ПАСПОРТ ДОСТУПНОСТИ
объекта социальной инфраструктуры (ОСИ)
№ _____

- 1.1. Наименование (вид) объекта Муниципальное казенное учреждение Управление образования Администрации городского округа Стрежевой
- 1.2. Адрес объекта: 636785 Томская область, г.Стрежевой, ул.Коммунальная, 1/1
- 1.3. Сведения о размещении объекта:
- часть здания 2 этажей, 865,5 кв.м
- наличие прилегающего земельного участка (нет);
- 1.4. Год постройки здания 1991, последнего капитального ремонта _____ - _____
- 1.5. Дата предстоящих плановых ремонтных работ: текущего 2014г.

I Результаты обследования:
1. Территории, прилегающей к зданию (участка)

Фото 6 – Парковка у здания ОСИ

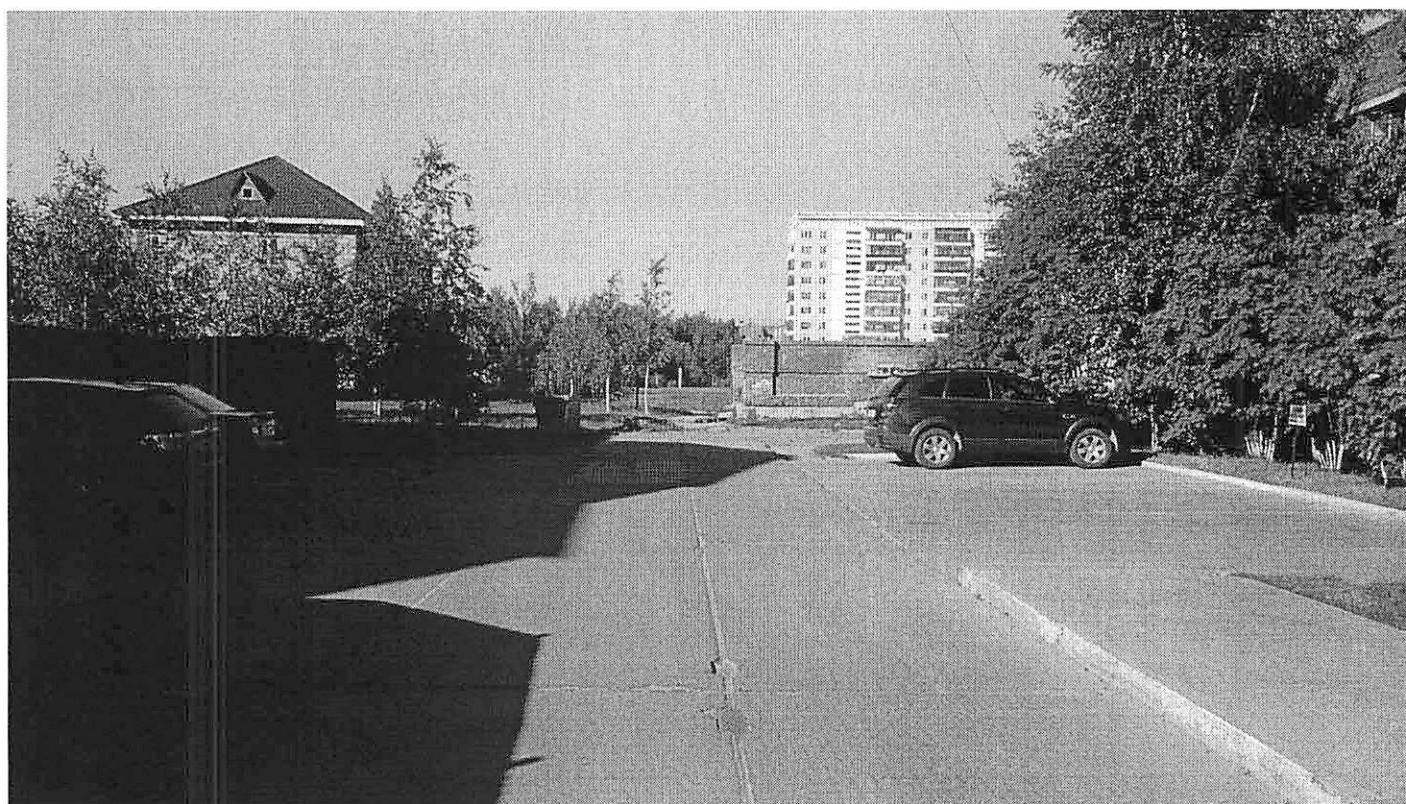
1.5	Автостоянка и парковка	есть	1	6	1. Отсутствие знака для личного автотранспорта для инвалидов(п. 4.2.2)	К, О, С, Г, У	Согласно п. 4.2.2 СП 59.13330.2012 «Места для личного автотранспорта инвалидов желательно размещать вблизи входа в предприятие или в учреждение, доступного для инвалидов, но не далее 50 м»	Ремонт текущий: 1. Установка знака для личного автотранспорта инвалидов.
	ОБЩИЕ требования к зоне	есть	--	--	1. Отсутствие средств информации (п. 5.5.3)	К, О, С, Г, У	Согласно п. 5.5.3 СП 59.13330.2012 «Система средств информации зон и помещений (особенно в местах массового посещения), входных узлов и путей движения должна обеспечивать непрерывность информации, своевременное ориентирование и однозначное опознание объектов и мест посещения. Она должна предусматривать возможность получения информации об ассортименте предоставляемых услуг, размещении и назначении функциональных элементов, расположении путей эвакуации, предупреждать об опасностях в экстремальных ситуациях и т.п.»	Ремонт текущий: 1. Устройство доступных элементов информации для всех категорий МГН.

Фото 7 – Территория прилегающая к зданию ОСИ

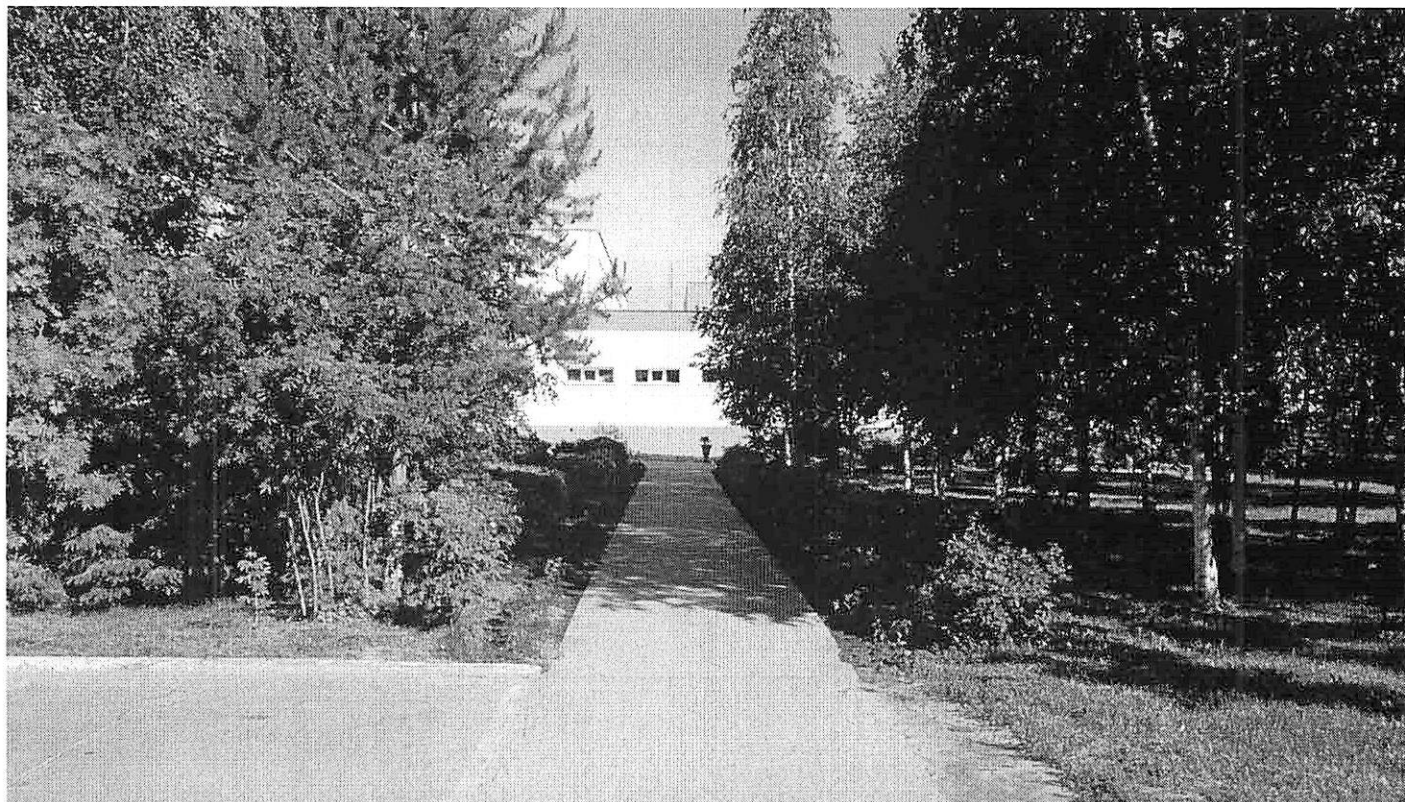
1.2	Путь (пути) движения на территории	есть	--	6,7	1. Частичное отсутствие бордюрных пандусов, перепад высот в местах съезда на проезжую часть превышает 0,015 м (п. 4.1.8). Высота бордюров и бортовых камней не соответствует нормам. Текущая высота колеблется от 0,06 м до 0,1 м; 2. Отсутствие тактильных средств для слепых (п. 4.1.10).	К, О, С	Согласно п. 4.1.8 СП 59.13330.2012 «При устройстве съездов с тротуара на транспортный проезд уклон должен быть не более 1:12, а около здания и в затесненных местах допускается увеличивать продольный уклон до 1:10 на протяжении не более 10 м. Бордюрные пандусы на пешеходных переходах должны полностью располагаться в пределах зоны, предназначенной для пешеходов, и не должны выступать на проезжую часть. Перепад высот в местах съезда на проезжую часть не должен превышать 0,015 м». п. 4.1.9 «Высоту бордюров по краям пешеходных путей на территории рекомендуется принимать не менее 0,05 м. Перепад высот бордюров, бортовых камней вдоль эксплуатируемых газонов и озелененных площадок, примыкающих к путям пешеходного движения, не должен превышать 0,025 м». п. 4.1.10 «Тактильные средства, выполняющие предупредительную функцию на покрытии пешеходных путей на участке, следует размещать не менее чем за 0,8 м до объекта информации или начала опасного участка, изменения направления движения, входа и т.п. Ширина тактильной полосы принимается в пределах 0,5 - 0,6 м».	Ремонт текущий: 1. Устройство бордюрных пандусов, перепад высот в местах съезда на проезжую часть не должен превышать 0,015 м; 2. Приведение в соответствие с нормами перепадов высот бордюров и бортовых камней; 3. Устройство тактильных средств не целесообразно в связи с климатическими особенностями района.

Фото 8 – Лестница наружная на территории, прилегающей к зданию. Отсутствуют пандус, тактильные средства информации, доводчик и фиксаторы положений «открыто» и «закрыто». Размеры входной площадки при открывании полотна дверей наружу 1,90*2,30м.

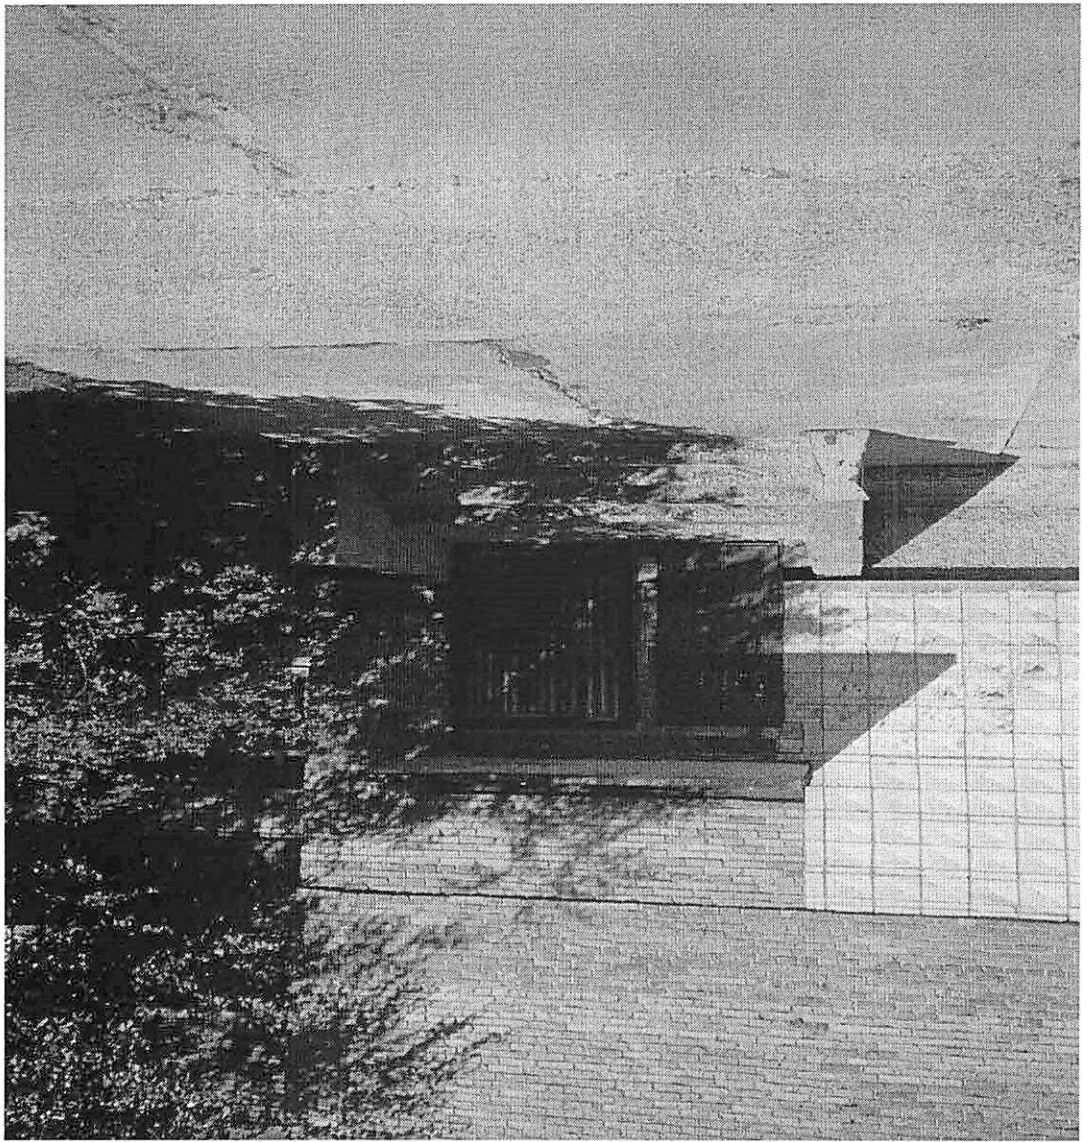
1.3	Лестница (наружная)	есть	2	8,10	1. Краевые ступени лестницы не выделены цветом или фактурой, отсутствуют тактильные полосы (п. 4.1.12); 2. Отсутствие антискользящего покрытия (п. 4.1.12);	К, О	Согласно п. 4.1.12 СП 59.13330.2012 «Для открытых лестниц на перепадах рельефа ширину проступей следует принимать от 0,35 до 0,4 м, высоту подступенка - от 0,12 до 0,15 м. Поверхность ступеней должна иметь антискользящее покрытие и быть шероховатой. Краевые ступени лестничных маршей должны быть выделены цветом или фактурой. Перед открытой лестницей за 0,8 - 0,9 м следует предусматривать предупредительные тактильные полосы шириной 0,3 - 0,5 м.	Ремонт капитальный: 1. Рекомендуется выделить краевые ступени цветом и фактурой; 2. Устройство тактильных полос нецелесообразно в связи с климатическими особенностями района.

2.1	Лестница (наружная)	есть	-	8	1. Боковые края лестницы без бортиков для предотвращения соскальзывания трости (п. 5.2.9);	К, О, С, Г, У	<p>Согласно п. 5.1.2 СП 59.13330.2012 п. 5.2.9 «...Боковые края ступеней, не примыкающие к стенам, должны иметь бортики высотой не менее 0,02 м или другие устройства для предотвращения соскальзывания трости или ноги...» п. 4.1.12 «Краевые ступени лестничных маршей должны быть выделены цветом или фактурой. Перед открытой лестницей за 0,8 - 0,9 м следует предусматривать предупредительные тактильные полосы шириной 0,3 - 0,5 м».</p>	<p>Ремонт капитальный: 1. Устройство боковых бортиков на лестницах не примыкающих к стенам; 2. Рекомендуется выделить краевые ступени цветом и фактурой.</p>

2.3	Входная площадка (перед дверью)	есть	--	8	1. Отсутствие предупреждающих тактильных средств для слепых перед дверями (п. 5.2.3)	К, О, С, Г, У	<p>Согласно п. 5.2.3 СП 59.13330.2012 «Участки пола на путях движения на расстоянии 0,6 м перед дверными проемами и входами на лестницы, а также перед поворотом коммуникационных путей должны иметь тактильные предупреждающие указатели и/или контрастно окрашенную поверхность в соответствии с ГОСТ Р 12.4.026. Рекомендуется предусматривать световые маячки. Зоны "возможной опасности" с учетом проекции движения дверного полотна должны быть обозначены контрастной цвету окружающего пространства краской для разметки».</p>	<p>Ремонт текущий: 1. Рекомендуется нанесение тактильных средств за 0,6 м перед дверными проемами.</p>

4. Двери в кабинеты имеют пороги 0,03 м

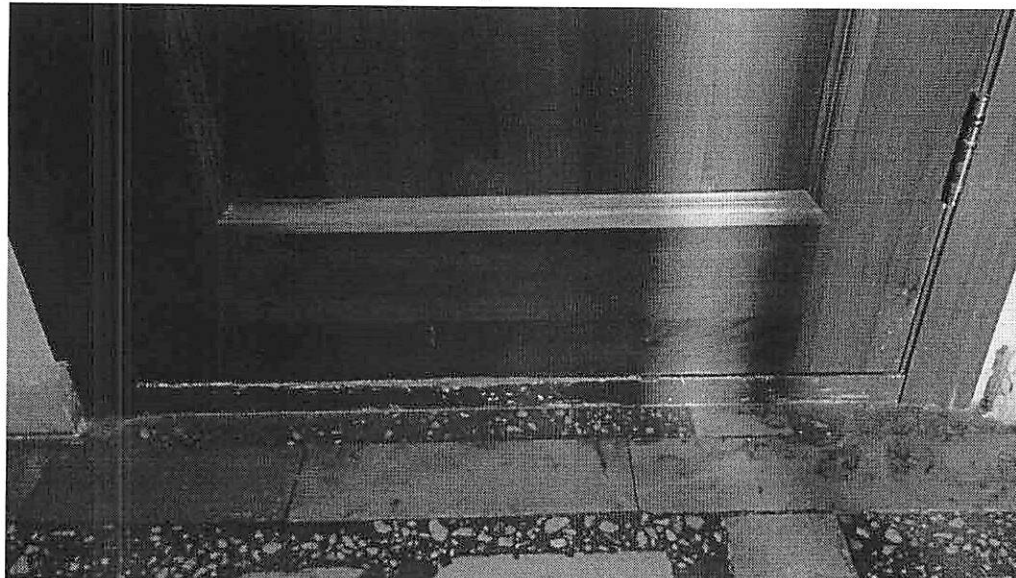
3.5	Дверь	есть	--	№ 4	1. Двери в кабинеты имеют пороги 0,03 м (п. 5.2.4)	К, О, С	Согласно п. 5.2.4 СП 59.13330.2012 «Дверные проемы в помещения, как правило, не должны иметь порогов и перепадов высот пола. При необходимости устройства порогов их высота или перепад высот не должен превышать 0,014 м»	Ремонт капитальный, установка дверей без порогов. До замены дверей рекомендуется применение аппарели – накладной конструкции через препятствие для проезда инвалида на кресле-коляске.

5. Пути эвакуации.

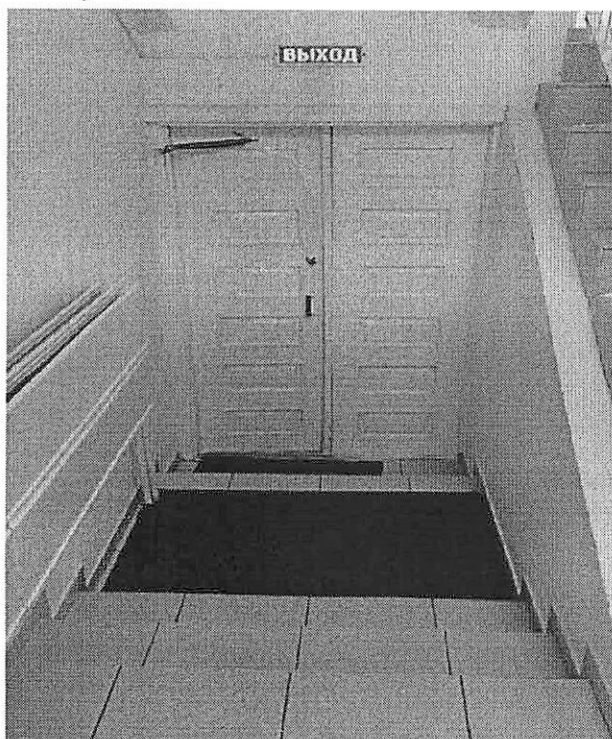
3.6	Пути эвакуации (в т.ч. зоны безопасности)	есть	план 1-го этажа № 31	№ 6	1. Пути эвакуации невозможно приспособить для своевременной эвакуации всех категорий МГН. Отсутствие зоны безопасности (п. 5.2.27, п. 5.2.29).	К, О, С, Г, У	Согласно п. 5.2.27 СП 59.13330.2012 «Если по расчету невозможно обеспечить своевременную эвакуацию всех МГН за необходимое время, то для их спасения на путях эвакуации следует предусматривать зоны безопасности, в которых они могут находиться до прибытия спасательных подразделений, либо из которых они могут эвакуироваться более продолжительное время и (или) спастись самостоятельно по прилегающей незадымляемой лестничной клетке или пандусу. Предельно допустимые расстояния от наиболее удаленной точки помещения для инвалидов до двери в зону безопасности должны быть в пределах досягаемости за необходимое время эвакуации»; п. 5.2.29 «Зона безопасности должна быть запроектирована в соответствии с требованиями СП 1.13130 в отношении конструктивных решений и применяемых материалов. Зона безопасности должна быть отделена от других помещений и примыкающих коридоров противопожарными преградами, имеющими пределы огнестойкости: стены, перегородки, перекрытия - не менее REI 60, двери и окна - первого типа. Зона безопасности должна быть незадымляемой. При пожаре в ней должно создаваться избыточное давление 20 Па при одной открытой двери эвакуационного выхода».	Ремонт капитальный, следует рассмотреть возможность устройства зоны безопасности, для чего необходима разработка проектной документации.

6. Выключатели.

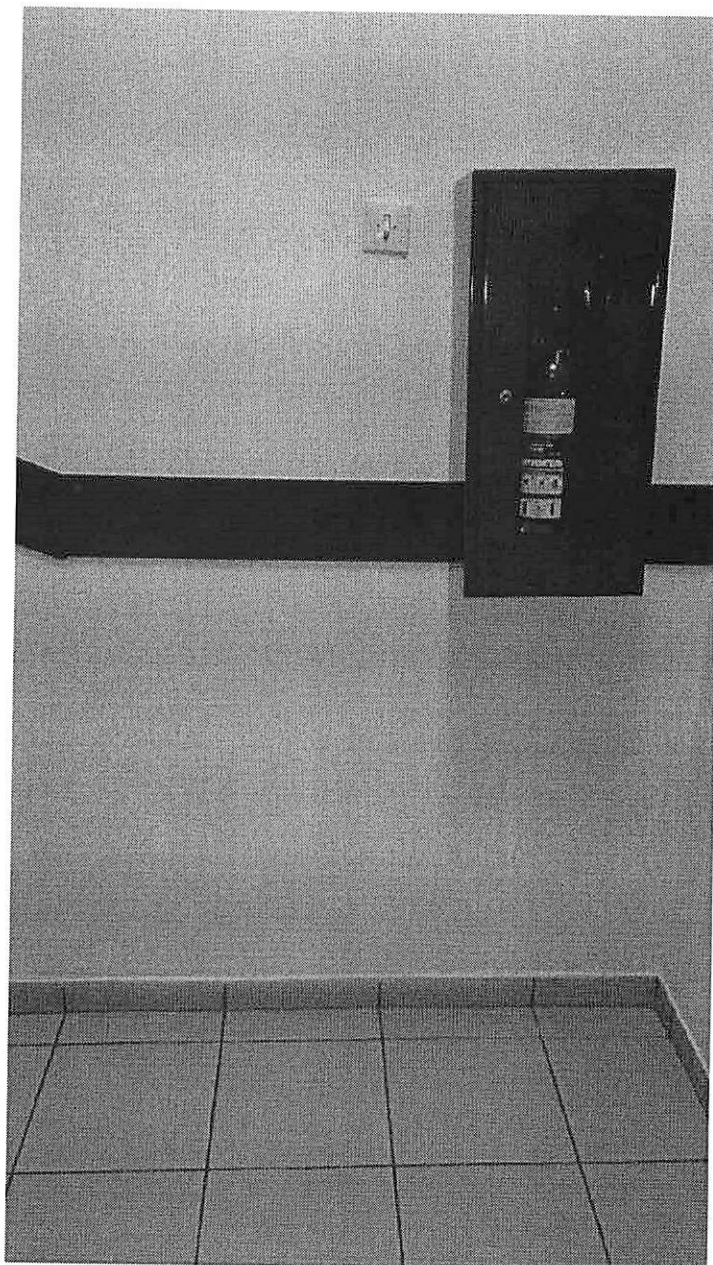
ОБЩИЕ требования к зоне	есть	--	№ 6	1. Часть выключателей находится на высоте 1,6 м от уровня пола (п. 5.4.2).	К, О, С, Г, У	Согласно п. 5.4.2 СП 59.13330.2012 «Выключатели и электророзетки в помещениях следует предусматривать на высоте не более 0,8 м от уровня пола».	Ремонт капитальный, при замене системы электроснабжения следует предусмотреть размещение выключателей и розеток на высоте 0,8 м от уровня пола.
--	-------------------------	------	----	-----	--	---------------	---	--

7. Порог высотой в санитарных помещениях 0,03м.

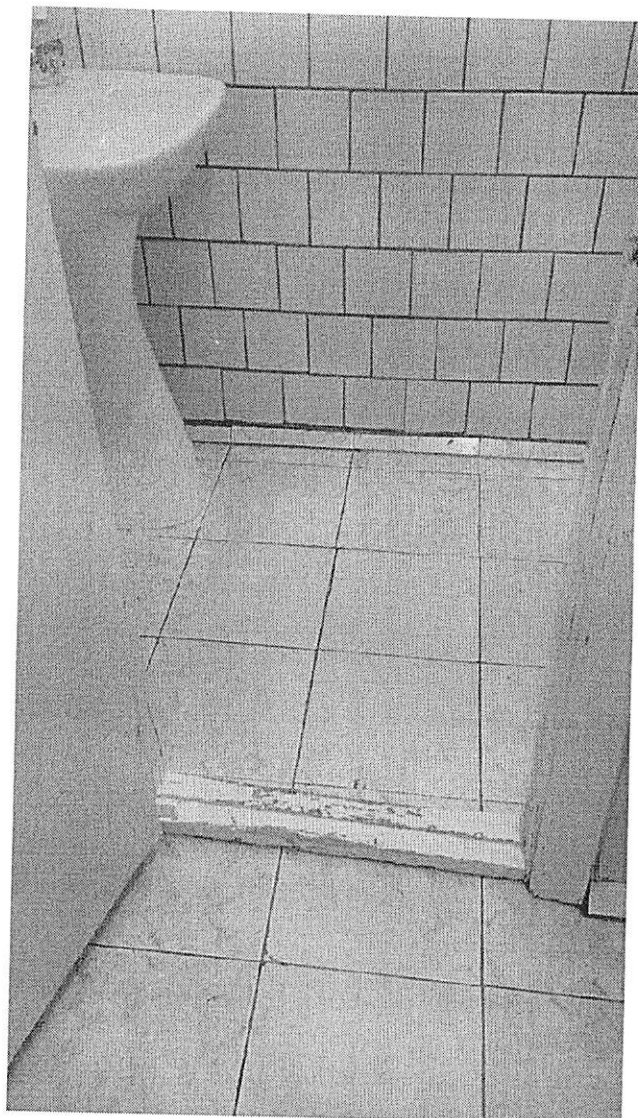
5.1	Туалетная комната	есть	план 1-го этажа № 21,22, план 2-го этажа № 5.	№ 7, 8	<p>1. Туалетная комната не соответствует требованиям универсальной кабины, доступной для всех категорий граждан (размеры кабины, отсутствие крючков, поручней, штанг, поворотных или откидных сидений, двухсторонней связи с дежурным, аварийного освещения) (п. 5.3.3);</p> <p>2. Порог высотой в 0,03 м (п. 5.2.4).</p>	К, О, С, Г, У	<p>Согласно п. 5.3.3 СП 59.13330.2012 «Доступная кабина в общей уборной должна иметь размеры в плане не менее, м: ширина - 1,65, глубина - 1,8, ширина двери - 0,9. В кабине рядом с унитазом следует предусматривать пространство не менее 0,75 м для размещения кресла-коляски, а также крючки для одежды, костылей и других принадлежностей. В кабине должно быть свободное пространство диаметром 1,4 м для разворота кресла-коляски. Двери должны открываться наружу.</p> <p>В универсальной кабине и других санитарно-бытовых помещениях, предназначенных для пользования всеми категориями граждан, в том числе инвалидов, следует предусматривать возможность установки откидных опорных поручней, штанг, поворотных или откидных сидений. Размеры универсальной кабины в плане не менее, м: ширина - 2,2, глубина - 2,25.</p> <p>Один из писсуаров следует располагать на высоте от пола не более 0,4 м или применять писсуар вертикальной формы. Следует применять унитазы, имеющие опору для спины»;</p> <p>п. 5.2.4 «Дверные проемы в помещения, как правило, не должны иметь порогов и перепадов высот пола. При необходимости устройства порогов их высота или перепад высот не должен превышать 0,014 м».</p>	<p>Ремонт капитальный:</p> <p>1. рекомендуется приспособление под универсальную кабину с/у на 1-м этаже;</p> <p>2. установка двери без порога. До замены двери рекомендуется применение аппарели – накладной конструкции через препятствие для проезда инвалида на кресле-коляске.</p>

8. Туалетная комната не соответствует требованиям универсальной кабины.

9. Выключатели и розетки в санитарных помещениях находятся на высоте 1,6 м от уровня пола.

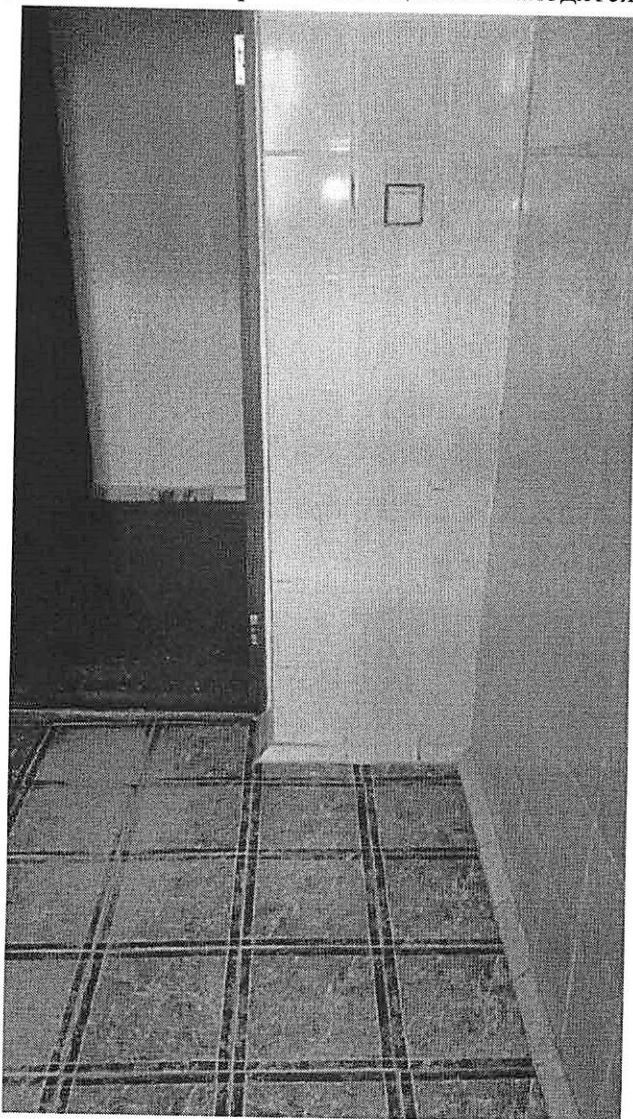
5.2	Душевая/ ванная комната	нет	--	--	--	--	--	--
5.3	Бытовая комната (гардеробная)	нет	--	--	--	--	--	--
	ОБЩИЕ требования к зоне	есть	--	№ 7,8, 9.	1. Отсутствие универсальной кабины, доступной для всех категорий граждан (п. 5.3.1); 2. Отсутствие информирующих обозначений помещения, связи с дежурным персоналом, светового оповещателя (п. 5.3.6); 3. Выключатели и розетки находятся на высоте 1,6 м от уровня пола (п. 5.4.2).	К, О, С, Г, У	Согласно п. 5.3.1 СП 59.13330.2012 «Во всех зданиях, где имеются санитарно-бытовые помещения, должны быть предусмотрены специально оборудованные для МГН универсальные кабины в уборных»; п. 5.3.6 «У дверей санитарно-бытовых помещений или доступных кабин (уборная, душевая, ванная и т.п.) следует предусматривать специальные знаки (в том числе рельефные) на высоте 1,35 м. Доступные кабины должны быть оборудованы системой тревожной сигнализации, обеспечивающей связь с помещением постоянного дежурного персонала (поста охраны или администрации объекта). Над входом в доступные кабины рекомендуется устанавливать световые мигающие оповещатели, срабатывающие при нажатии тревожной кнопки»; п. 5.4.2 «Выключатели и электророзетки в помещениях следует предусматривать на высоте не более 0,8 м от уровня пола».	Ремонт капитальный. Рекомендуются следующие виды работ: 1. приспособление с/у на 1-м этаже под универсальную кабину для МГН; 2. установить информирующие обозначения возле двери на высоте 1,35 м, связь с дежурным персоналом, световой оповещатель; 3. при замене системы электроснабжения предусмотреть размещение выключателей и розеток на высоте 0,8 м от уровня пола.
